LuK Service Info

Part Nr. 231 0052 11 – 310/310MM TGU6

TB1313

**New design / Neues Design /
Nouvelle conception / Nuevo
diseño / Nuovo disegno**

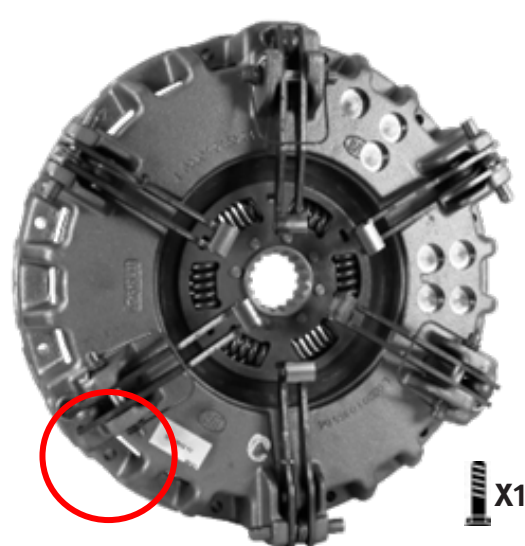
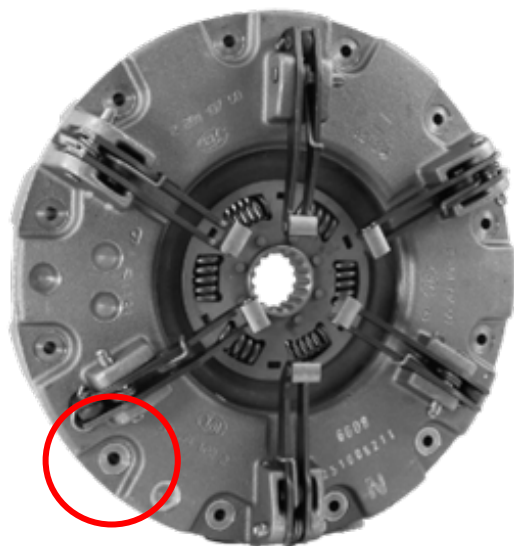
This new design utilises the latest clutch technology, using a vented housing for improved cooling and heat dispersal. Fully interchangeable with existing clutches with no modifications required to vehicle or flywheel. A new fixation bolt set 411 0195 10 12 x M8 x 1.25 x 65mm + Conical washer is supplied with new designs to accommodate the lower housing.
